International application No.
PCT/JP98/03177

(54)Title: SEMICONDUCTOR DEVICE, MOUNTING STRUCTURE THEREOF AND METHOD OF FABRICATION THEREOF

# Patent Office of the People's Republic of China

邮政编码: 100011 北京市西城区金融大街 27 号投资广场 中国专利代理(香港)有限公司 杨凯 叶恺东 申请号 98807215.7 部门及通知书类型 9-C 发文日期 申 请人 株式会社日立制作所 发明名称 半导体装置、其安装结构体及其制造方法 第一次审查意见通知书 (进入国家阶段的 PCT 申请) 1. 区依申请人提出的实审请求,跟据专利法第35条第1款的规定,审查员对上述发明专利申请进行实质审查。 □根据专利法第 35 条第 2 款的规定,国家知识产权局专利局决定自行对上述发明专利申请进行审查。 2. 🛛 申请人要求以其在: <u>日本</u>专利局的申请日<u>1997</u>年<u>07月</u>15日为优先权日, \_\_专利局的申请日\_\_\_\_\_年\_\_\_\_月\_\_\_\_日为优先权日, 专利局的申请日\_\_\_\_年\_\_\_\_月\_\_\_\_日为优先权日。 3. □申请人提交的下列修改文件不符合专利法第33条的规定,因而不能接受: □国际初步审查报告附件的中文译文。 □依据专利合作条约第 19 条规定所提交的修改文件的中文译文。 □依据专利合作条约第 28 条或 41 条规定所提交的修改文件。 □依据专利法实施细则第51条规定所提交的修改文件。 修改不能被接受的具体理由见通知书正文部分。 4. ②审查是针对原始提交的国际申请的中文译文进行的。 □审查是针对下述申请文件进行的: □说明书 第 页,按照原始提交的国际申请文件的中文译文: 第\_\_\_\_\_页,按照国际初步审查报告附件的中文译文: 第\_\_\_\_\_\_页, 按照依据专利合作条约第 28 条或 41 条规定所提交的修改文件; \_\_\_\_\_页,按照依据专利法实施细则第 51 规定所提交的修改文件。 第\_\_\_\_\_\_项,按照国际初步审查报告附件的中文译文: 项,按照依据专利合作条约第 28 条或 41 条所提交的修改文件; 项,按照依据专利法实施细则第 51 规定所提交的修改文件。 []附图 \_\_\_\_\_\_页,按照原始提出的国际申请文件的中文译文: 第\_\_\_\_\_页, 按照国际初步审查报告附件的中文译文; - 1 JUN 2003 \_\_\_页,按照依据专利合作条约第 28 条或 41 条所提交的修改文件: 页,按照依据专利法实施细

第6図

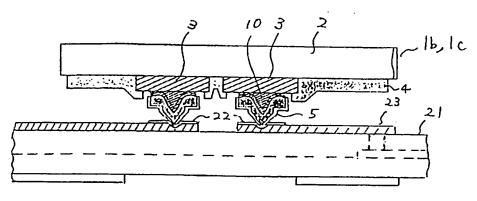
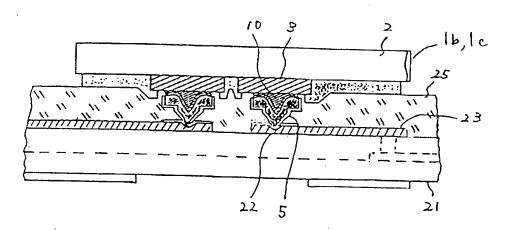
13. 说明书不符合专利法实施细则第十八条第三款的规定。说明书第 7 页第 7 行中的"没有尺寸(特别是高度)的离散性的方式"具体是一种什么方式不清楚。第 13、14 行中的"如图 6 中所示,利用粘接剂或粘接片来粘接基板 21 的表面与半导体装置 1a 的焊区电极 3 及保护膜 4 之间"不通顺,其中的"半导体装置 1a",根据说明书及附图 4—6,应该为"半导体装置 1b、1c"。另外,说明书第 6 页第 28 行至第 7 页第 25 行所述的第二实施形态及附图 4—6 中的"半导体装置"用了两个附图标记"1b、1c"来表示,应使用一个附图标记来表示,以使其更清楚、简要。

第7図

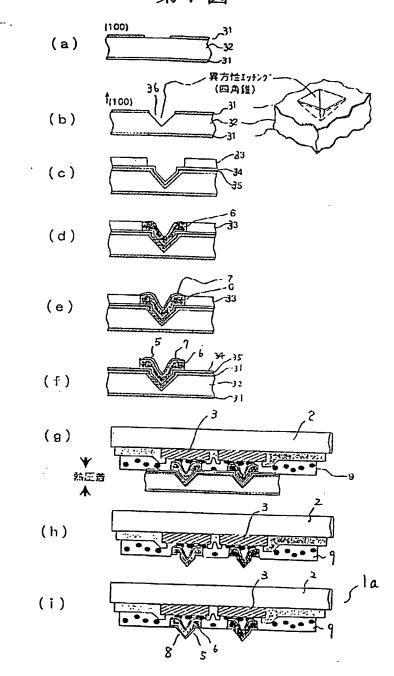
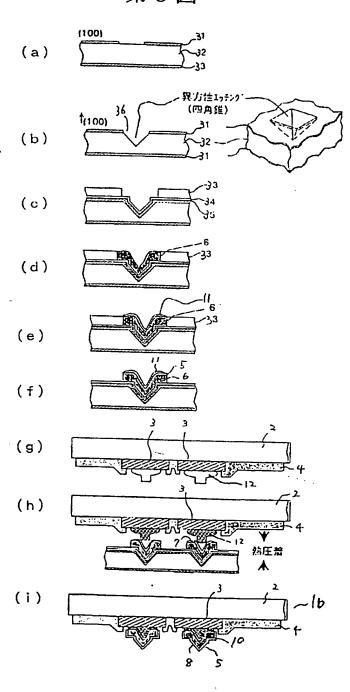
- 11. クレーム 22 に記載された "特定の結晶配向面を有する……角錐形状の穴をフォトリソエッチングによって形成する角錐形状の穴形成工程"と記載されたが、明細書の記載によると、シリコン基板に対して、熱酸化膜をフォトリソエッチングにより半導体チップのパッド電極と反転したパターンに加工し、シリコン基板の熱酸化膜をマスクとしてシリコン基板をアルカリ性のエッチング液を用いて異方性エッチングし、 (111) 面に囲まれた四角錐のエッチング穴 (四角錐形状) をシリコン基板上に形成する。従って、クレーム22 は明細書に支持されておらず、特許法第 26 条第 4 項の規定を満足することができない。
- 12. 明細書の各部分の前にタイトルがつけられておらず、特許法実施細則第18条第2項の規定を満足することができない。
- 13. 明細書は特許法実施細則第 18 条第 3 項の規定を満足することができない。明細書 10 頁 18 行目記載された"半導体デバイス 1a"が明細書および図面 4-6 によれば、"半導体デバイス 1b、1c"ではないかと思われる。また、9 頁-10 頁の第 2 の実施の形態及び図面 4-6 に記載された"半導体装置"は"1b、1c"という 2 つの符号で表された。明瞭かつ簡潔にさせるように 1 つの符号で示すべきである。
